Dossier n° 26000026/84

**la demande d'autorisation environnementale relative à la réalisation d'un
aménagement urbain « Baie des Princes » concernant un complexe
touristique hôtelier sur la commune d'Orange et le permis d'aménager,
déposés par la société IMMOBILIS**

RAPPORT ET CONCLUSIONS

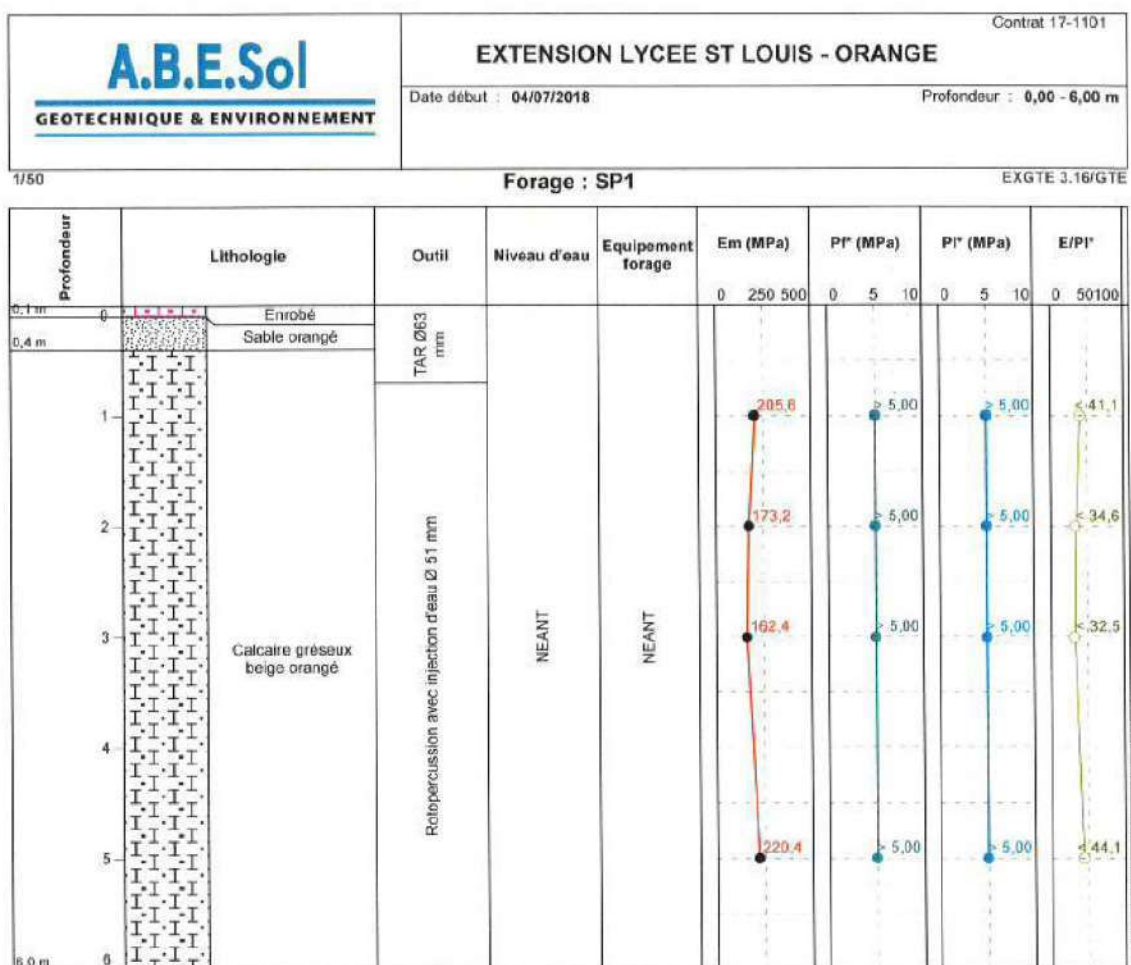
L'infiltration étant conditionnée par les caractéristiques du sol et sa perméabilité on ne comprend pas pourquoi un volume supérieur modifierait les paramètres d'infiltration.

Des tests de perméabilités ont été réalisés en 2024 : 4 mesures au Sud de la carrière (moyenne : $2,6 \cdot 10^{-5}$ m/s). Les essais de perméabilité ont été réalisés au niveau de l'horizon correspondant au fond des futurs ouvrages d'infiltration. Cette méthode est celle couramment retenue pour le dimensionnement des ouvrages de gestion des eaux pluviales, l'objectif étant de caractériser les propriétés hydrauliques du sol directement en contact avec l'ouvrage.

En effet, la perméabilité d'un sol peut varier avec la profondeur en fonction de la nature et de la succession des horizons géologiques. En revanche, il n'existe pas de pratique consistant à réaliser des essais de perméabilité sur l'ensemble des horizons du sous-sol. Une telle démarche serait disproportionnée et n'apporterait pas d'information supplémentaire pertinente pour le dimensionnement des ouvrages lorsque les investigations géologiques ne mettent pas en évidence de niveau imperméable ou très faiblement perméable susceptible de limiter leur fonctionnement.

Les essais réalisés à environ 30 cm de profondeur sont donc adaptés à l'objectif poursuivi et permettent de caractériser le comportement hydraulique du terrain au droit du fond des ouvrages projetés. Les résultats ont été interprétés en cohérence avec les observations géologiques effectuées sur le site et constituent une base appropriée pour le dimensionnement des ouvrages d'infiltration.

Vue de la ligne piézométrique sous la carrière – période de basse eaux de la nappe

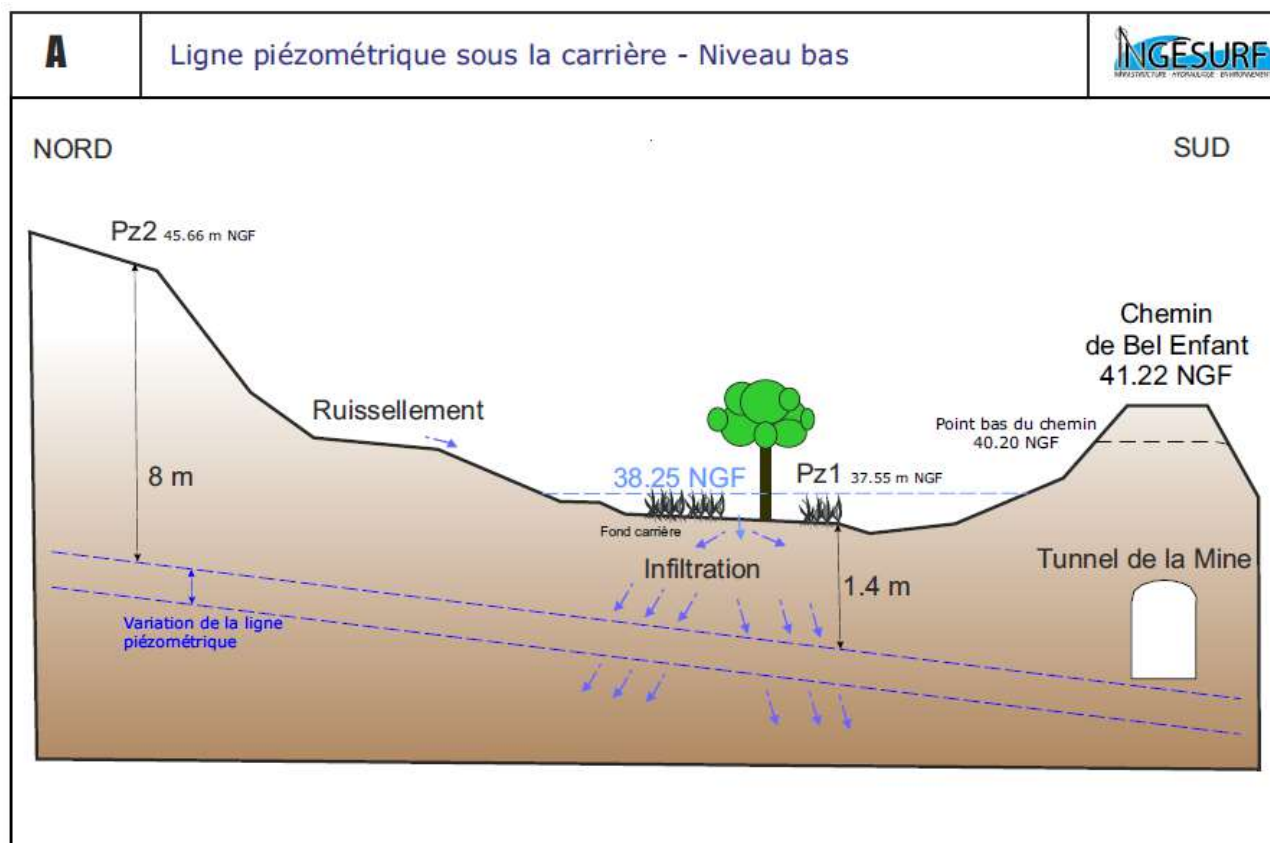
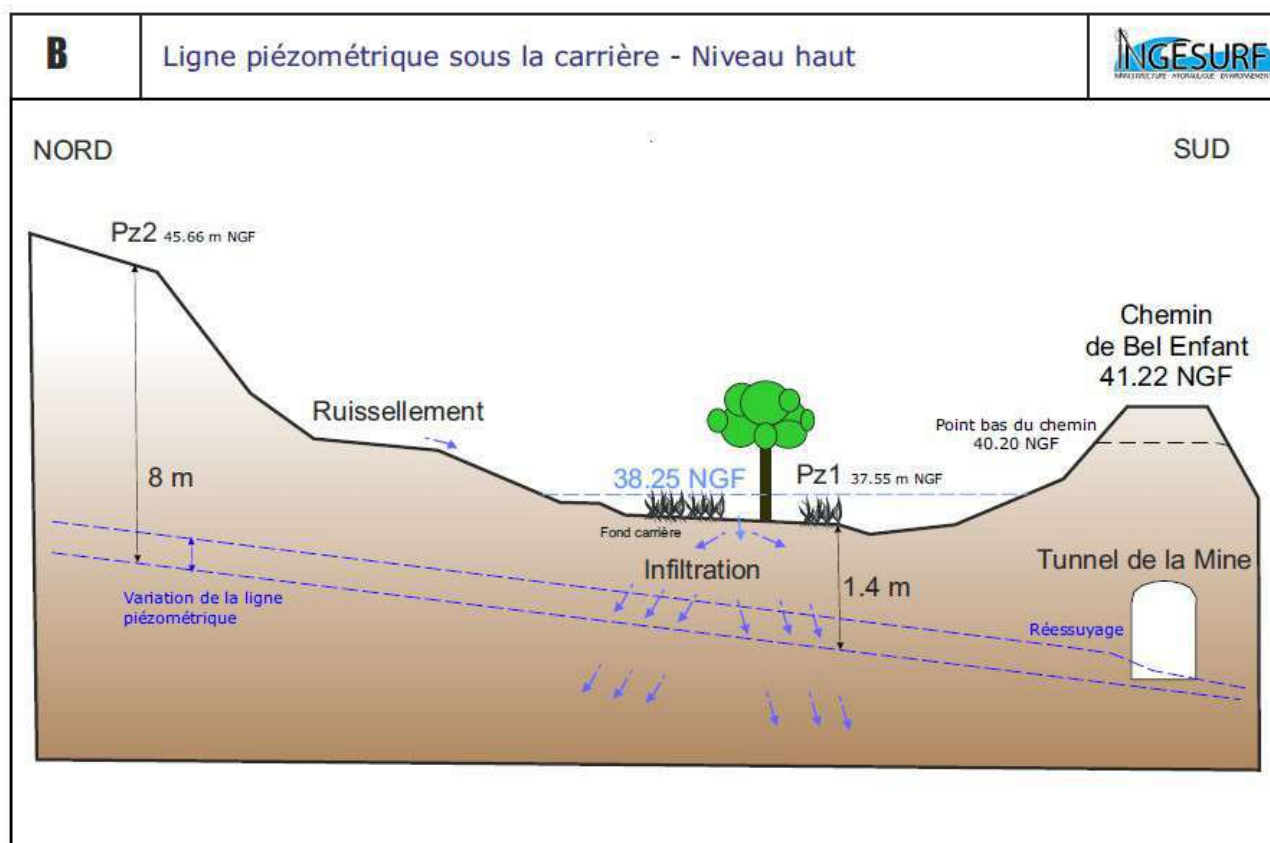
La règle de débit de fuite de 13 l/s/ha de la DDT84 est spécifié dans nos documents comme à chaque projet comme règle limitante pour les projets avec rejets surfaciques et rejets hybrides « surfacique et infiltration ». **Il est rare comme dans le cas du présent projet d'infiltrer la totalité des eaux de ruissellement sans surverse au vu de la capacité de stockage immense du fond de la carrière.** Ce contexte exceptionnel n'est pas régi par la règle DDT84 des 13 l/s/ha.

Il est bien précisé dans le dossier que le rejet des eaux pluviales du projet est le sous-sol. L'intégralité de l'évacuation des eaux pluviales du projet se fait par infiltration. **Il n'y aucun point de rejet direct dans le canal de la Mine. Il n'y a aucune conduite ni ouvrage dans le fond de la carrière établissant un lien direct entre la rétention et le tunnel du canal de la Mine.**

Il n'est donc pas nécessaire d'obtenir une autorisation de rejet de l'ASA vers le canal de la Mine étant donné qu'il n'y a pas de rejet direct. L'exutoire étant le sous sol, la demande d'autorisation de rejet est demandée au préfet via la procédure d'autorisation environnementale du présent dossier.

Il est bien démontré dans le dossier la capacité des sols de la carrière d'infiltrer les sols tout en conservant la capacité volumique de stockage pour deux événements successifs. Il est rappelé que la carrière peut stocker plus de 4 fois le volume 2002. Le niveau de risque couvert par le système pluvial du projet est donc de 4 fois celui demandé réglementairement puisque la carrière peut stocker 80 000 m³ d'eau sans inondation des enjeux internes et externes du projet.

- le premier lorsque le niveau de la nappe est bas. Les eaux s'infiltrent dans le fond de la carrière. Les circulations dans le substratum gréseux rechargent la nappe. Le niveau reste en dessous du tunnel de la Mine. Il n'y a aucun apport atteignant le tunnel du canal de la Mine via la nappe.

- le second lorsque le niveau de la nappe est haut. Les eaux s'infiltrent dans le fond de la carrière. Les circulations dans le substratum gréseux rechargent la nappe. Le niveau étant supérieur au radier du tunnel, le tunnel ré-essuye partiellement la nappe. Ce phénomène a été constaté lors de l'inspection de 2013 (arrivées d'eau sur la paroi droite du tunnel).

Figure 67 (VNEI) — Zonage du plan de débroussaillage (OLD) : la pression d'abattage et les enjeux biologiques ciblés sont différenciés zone par zone, et non uniformes sur l'ensemble du site.

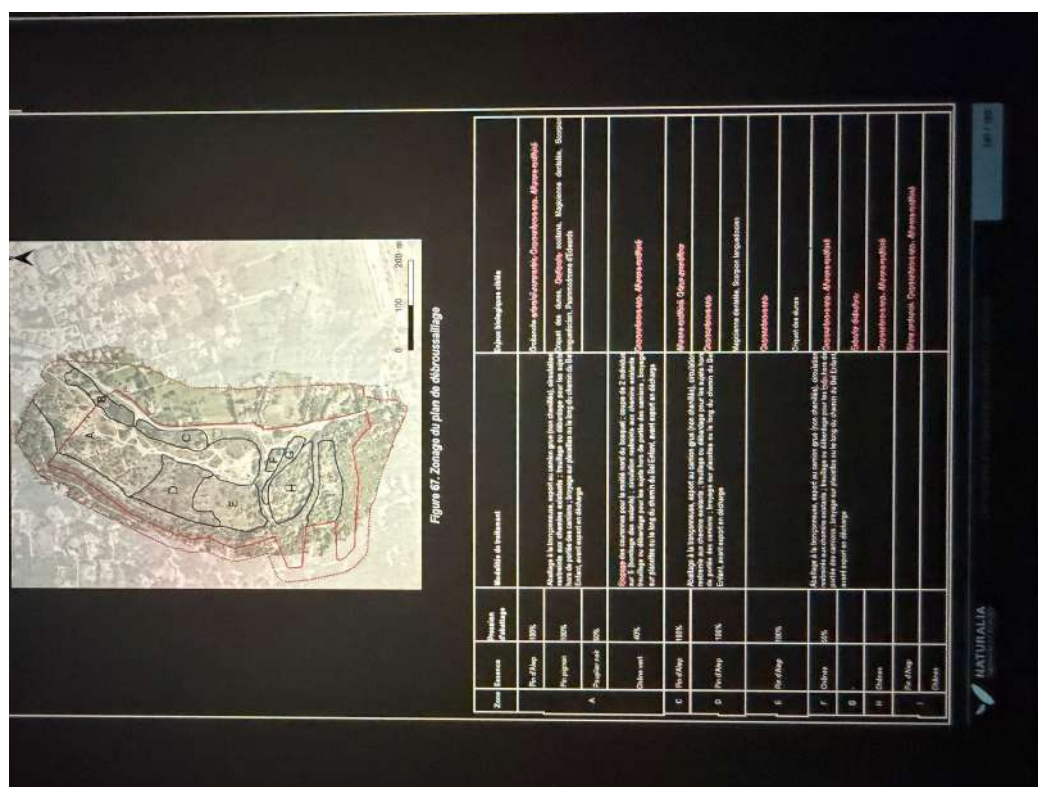
Sur les obligations légales de débroussaillage (OLD), il sera observé que leur application n'est pas uniforme. En effet, le plan de débroussaillage (Figure 67 du VNEI) définit un zonage différencié par secteur (zones A à I), avec des modalités de traitement adaptées (abattage à 100 %, 50 %, 40 % ou éclaircie selon l'essence et la zone) et des enjeux biologiques ciblés propres à chaque secteur — la zone I, où se situe la station de Silène de Porto, n'est concernée par aucune pression d'abattage ; la station d'*Ephedra distachya*, en marge de la zone G, reste hors de tout périmètre d'abattage direct ou indirect. Les travaux sont, en outre, réalisés hors période de sensibilité de la faune (mi-septembre à mi-mars), avec des engins légers sur pneumatiques et exportation systématique des rémanents.
